**INFORMACJA NR 1 DLA WYKONAWCÓW
DOTYCZY ZESTAWIENIA MINIMALNYCH PARAMETRÓW TECHNICZNO –
UŻYTKOWYCH (ZAŁĄCZNIK NR 5 DO SIWZ)**

Dyrektor Wojewódzkiego Szpitala Specjalistycznego we Wrocławiu przy ul. Kamieńskiego 73 a, zgodnie z art. 38 ust. 2 ustawy z dnia 29.01.2004 r. Prawo zamówień publicznych (Dz. U. z 2017 r. poz. 1579) jako kierownik Zamawiającego przekazuje treść zapytań oraz wyjaśnienia do postępowania pn.: „Dostawa mammografu”.

Dotyczy punktu 67 Załącznika nr 5 do SIWZ:

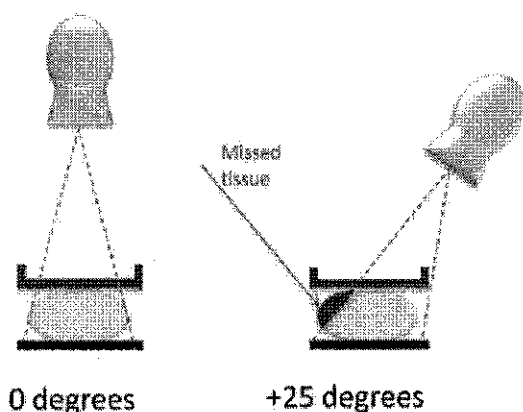
Większy kąt tomosyntezy oznacza wydłużenie czasu badania, co powoduje dodatkowe nieostrości ruchowe. Co więcej, większy kąt skanu tomosyntezy uniemożliwia uzyskanie poprawnej projekcji części pachowej piersi, gdzie znajdują się istotne pod względem diagnostycznym węzły chłonne. Innym problemem dużych kątów tomosyntezy jest zmniejszona rozdzielczość detektora z powodu skośnych promieni rentgenowskich. Kolejnym problemem dużych kątów jest wzrost szumów i rozproszenia z uwagi na większą ilość tkanki do przebicia. Wyjaśnienie zjawiska wad dużego kąta w tomosyntezie znajduje się poniżej:

W związku z powyższym prosimy o usunięcie punktowania parametru w punkcie 67.

Zamawiający podtrzymuje zapisy SIWZ w zakresie objętym zapytaniem.
